Keuringsverslag van een elektrische laagspanning- en zeer lage spanningsinstallatie

NIET CONFORM

Datum keuring: 22/05/2025

Straatnaam Geerstraat
Huisnummer 35
Busnummer
Postcode 9200
Gemeente Baasrode
Land België

Afbeelding schakel- en verdeelbord:

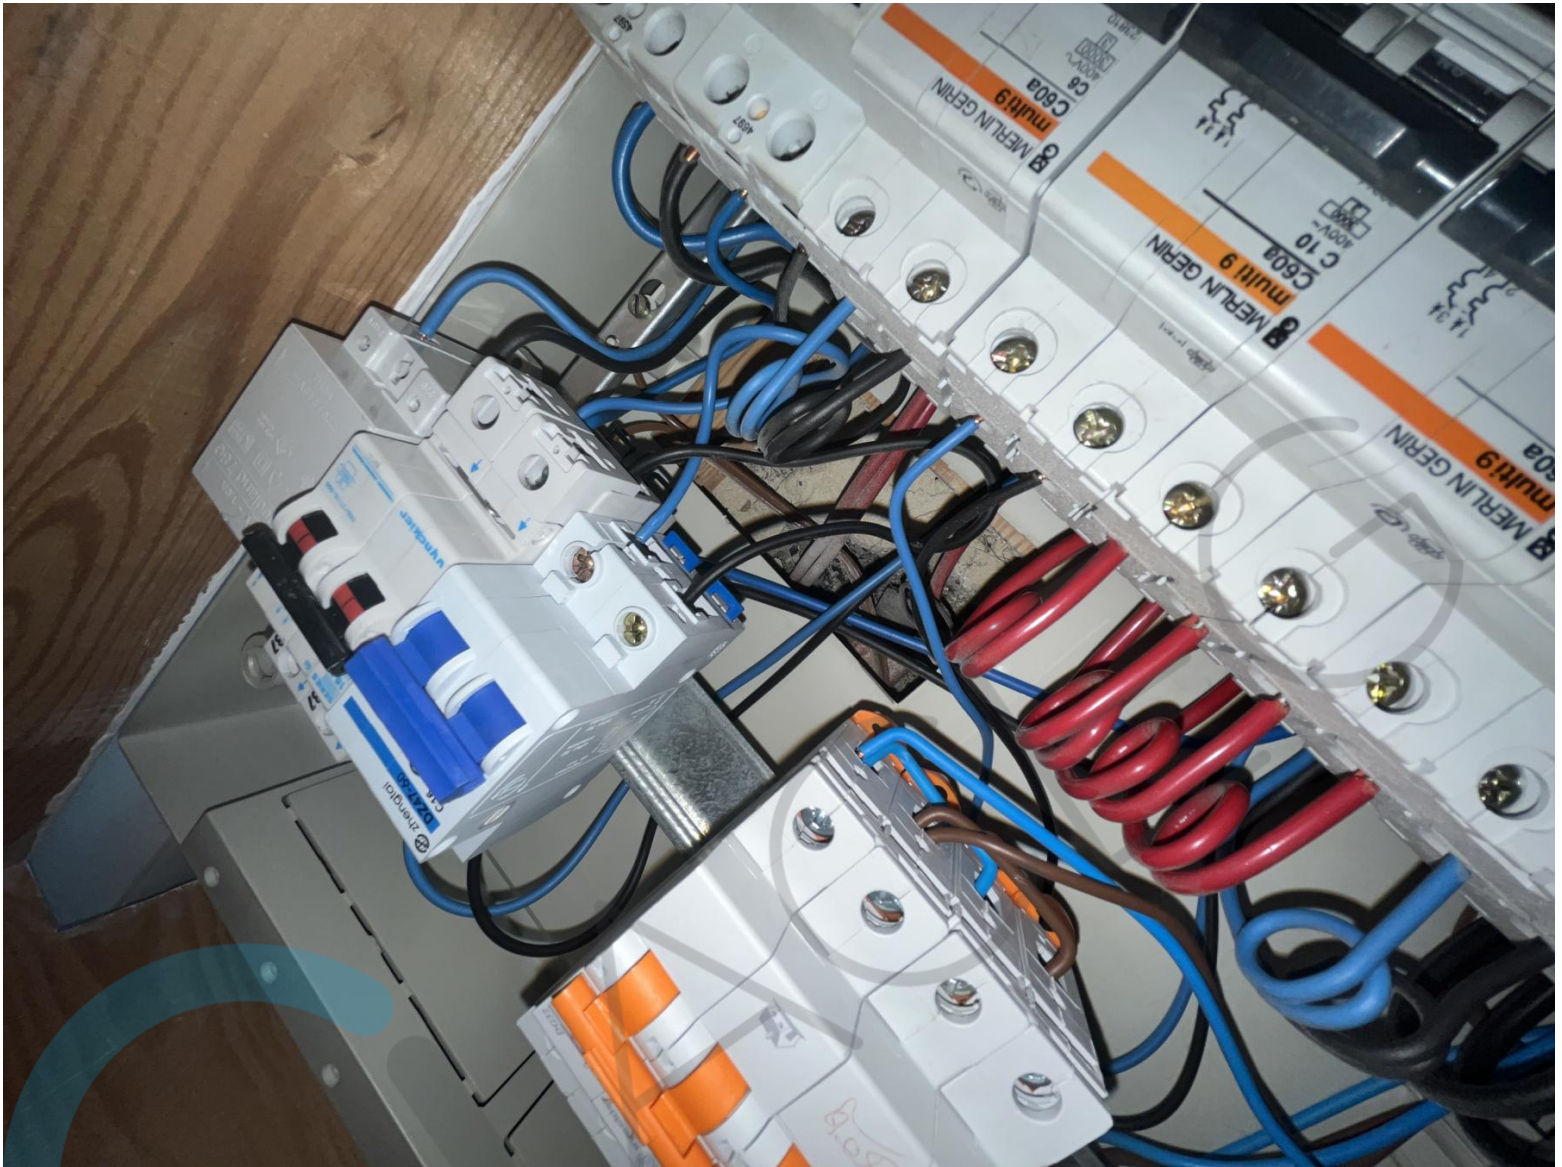
I5.03 Het verdeelbord is niet makkelijk toegankelijk. (Boek 1 Onderafdeling 5.3.5.1.C.)

I5.12 De doorsneden van de interne verbindingen en/of van de verdeelrails in het bord zijn onvoldoende. (Boek 1 Onderafdeling 4.4.1.1. en 4.4.1.5.)
